Objet :
Rapport de la visite d'inspection du 14-10-2013

Exploitant concerné :
Imprimerie Helio Corbeil

RAPPORT DE L'INSPECTION DES INSTALLATIONS CLASSÉES

DRIEE Ile-de-France	Établissement : IMPRIMERIE HELIO CORBEIL à CORBEIL-ESSONNES
Unité Territoriale de l'Essonne	Inspection du : 14-10-2013

Rotative S10 non capotée

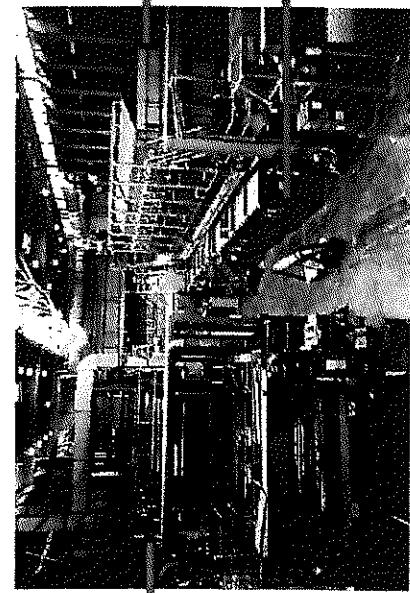
- Le capotage de la rotative S9 est effectif mais le mauvais état des portes d'accès aux cylindres d'impression continue à engendrer des émissions diffuses importantes. Lors de la visite, l'inspection a en effet pu constater que la quasi totalité des portes de la rotative S9 restaient en position ouvertes, avec impossibilité technique de les fermer. Les portes de la rotative S10 sont en meilleur état et étaient fermées le jour de la visite.

Rotative S9 capotée

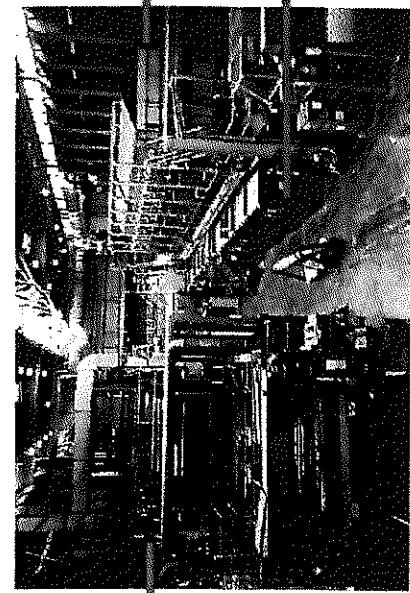
Robinet de tirage toluène	Rotative S9 capotée	Portes d'accès aux cylindres d'impression	Rétention
---------------------------	---------------------	-------------------------------------------	-----------
